改善箇所説明図

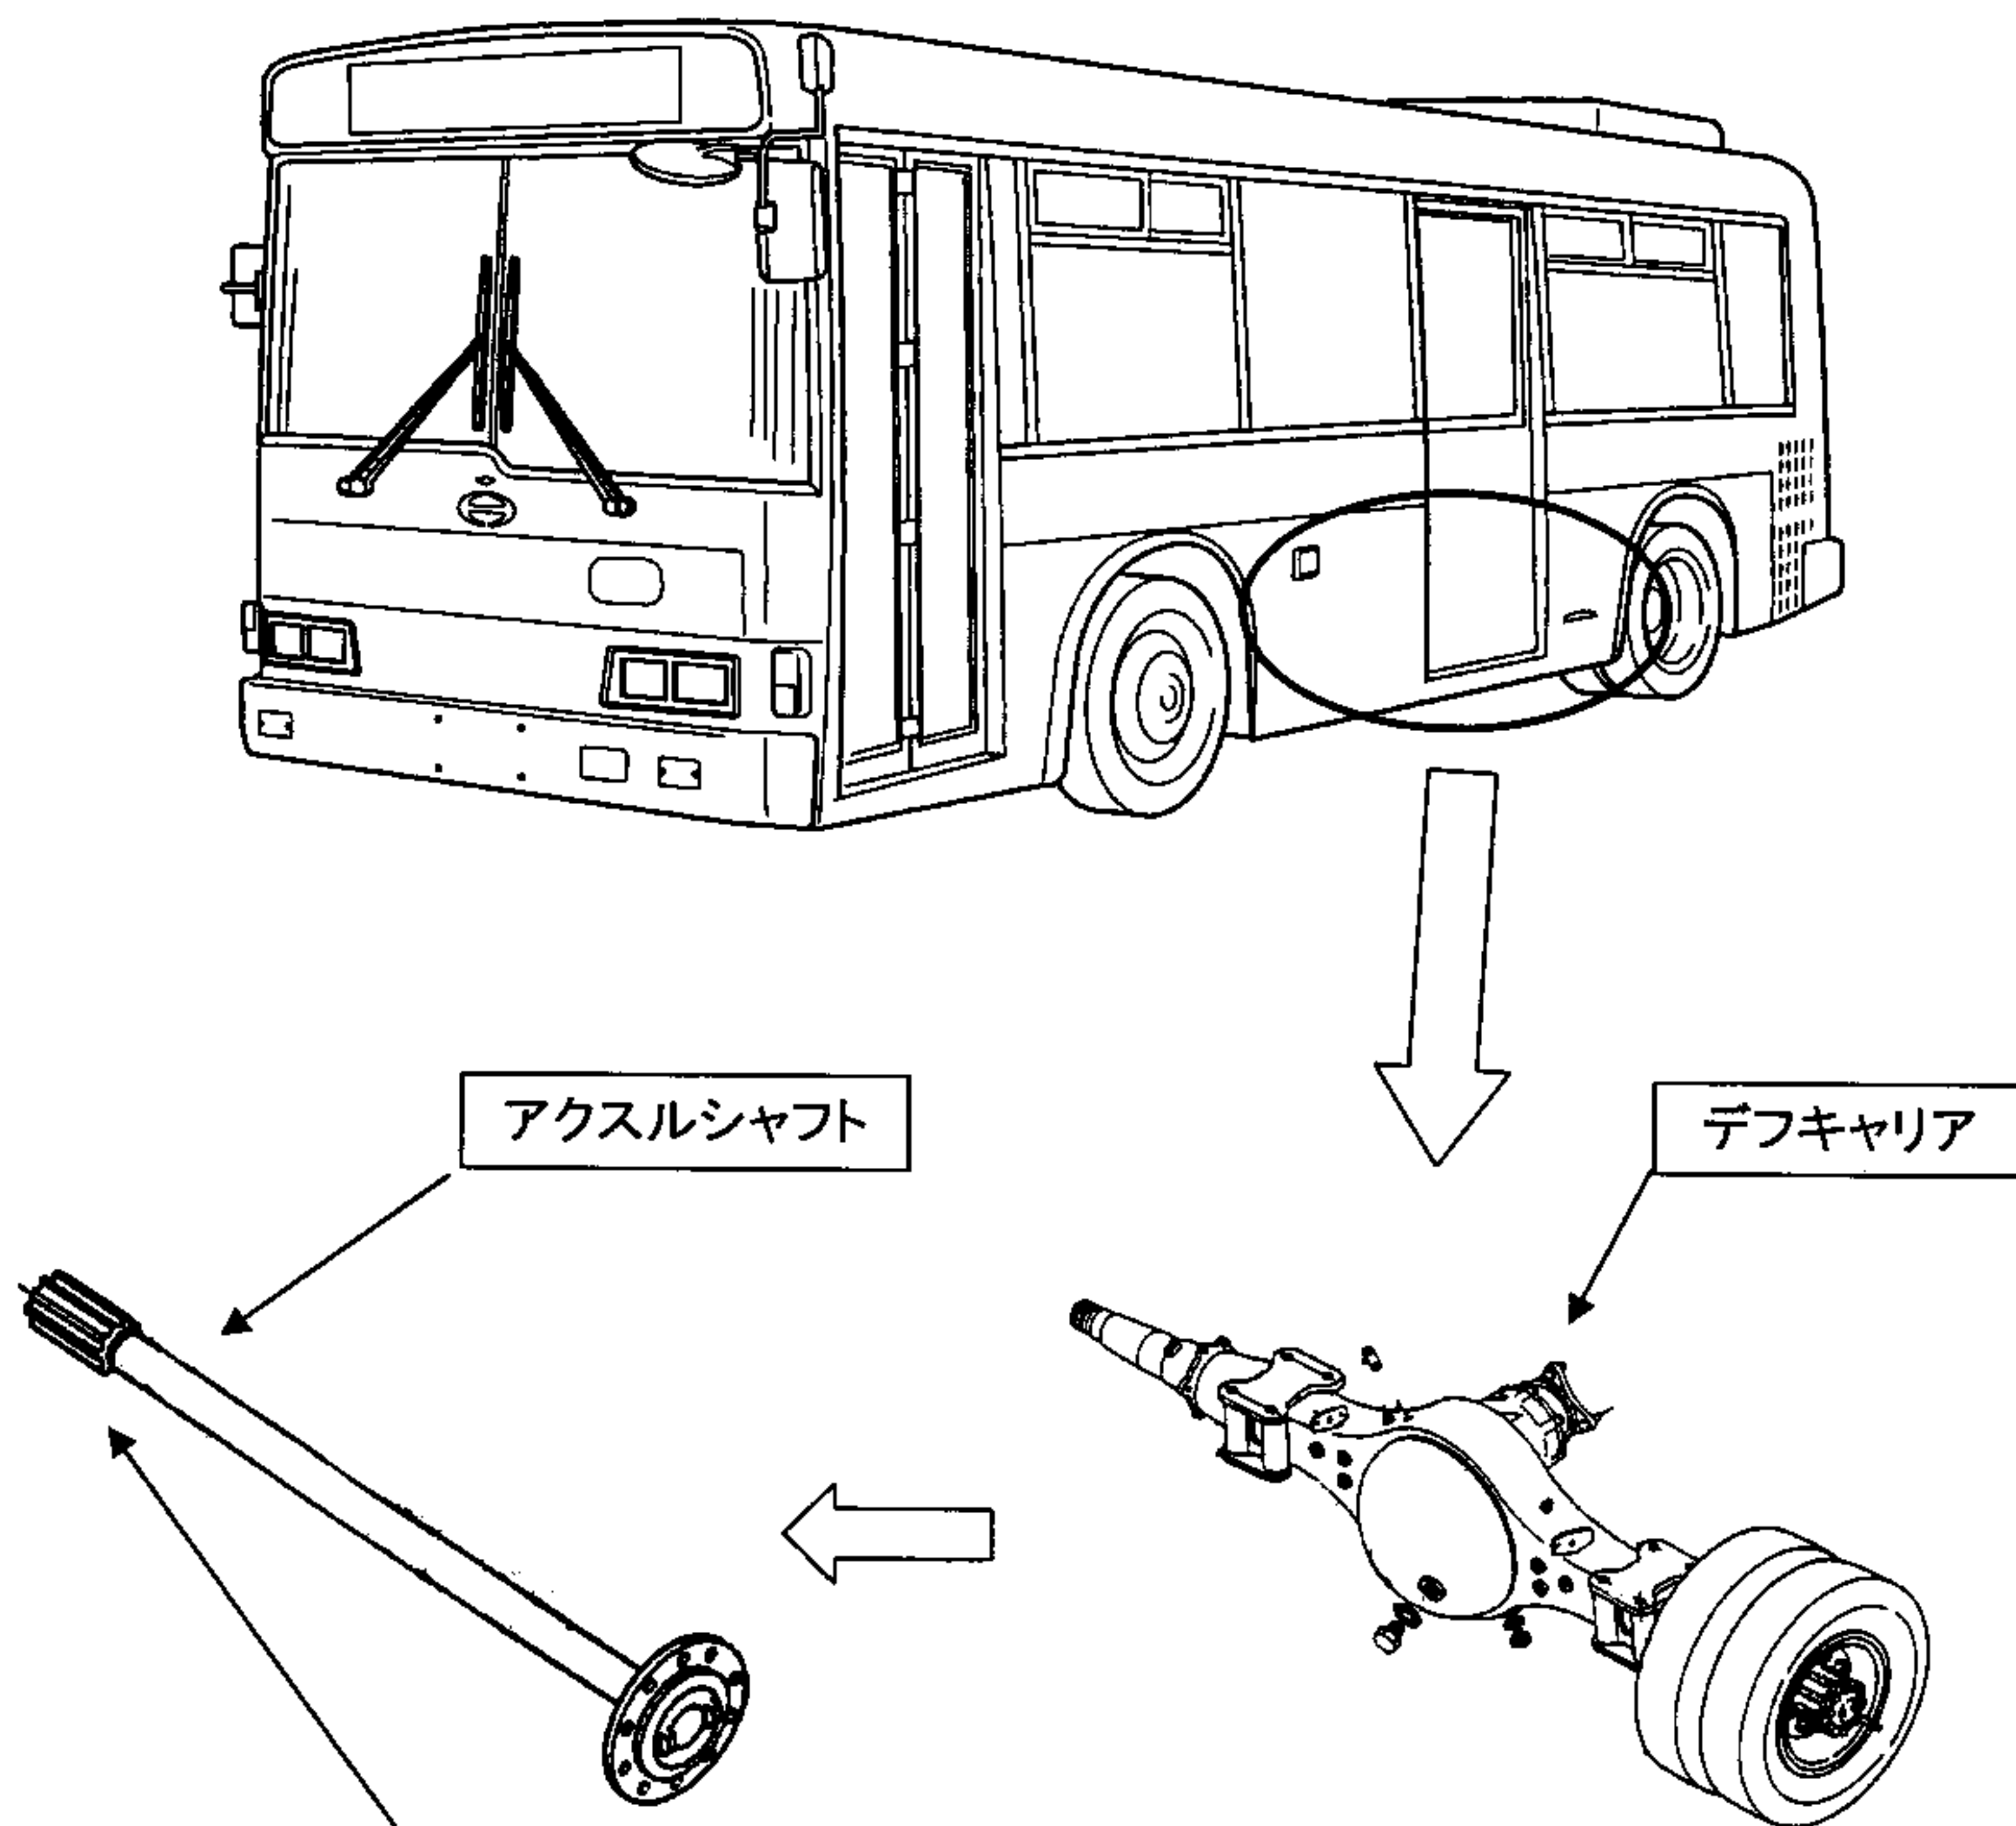
基準不適合発生箇所

アクスルシャフトのスプラインの加工が不適切なため、アクスルシャフトのスプラインとデフのサイドギヤとの噛み合いが不十分となるものがある。そのため、そのまま使用を続けると、サイドギヤが破損し、走行不能になるおそれがある。

改善の内容

全車両、アクスルシャフトを良品に、デフキャリアを新品に交換する。

識別；改善済み車両には、車台番号打刻位置の末尾の上側に黄色ペイントを塗布する。
